▶▶ 升级说明:

▶▶ 改版后的型号说明

新版本的9520命名为：XC8P9520C

新版本的9521命名为：XC8P9521D

▶▶ 差异二:烧录引脚增加

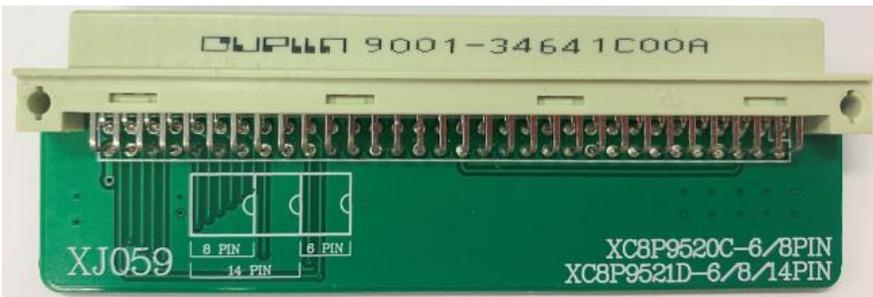
XC8P9520和XC8P9521 老版本烧录脚为: VDD GND P60 P63 P65 共5个脚

XC8P9520C和XC8P9521D新版本烧录脚为: VDD GND P60 P63 P65 **P62** 共6个脚

比老版本多一个烧录脚P62, 这样烧录信号抗干扰更强
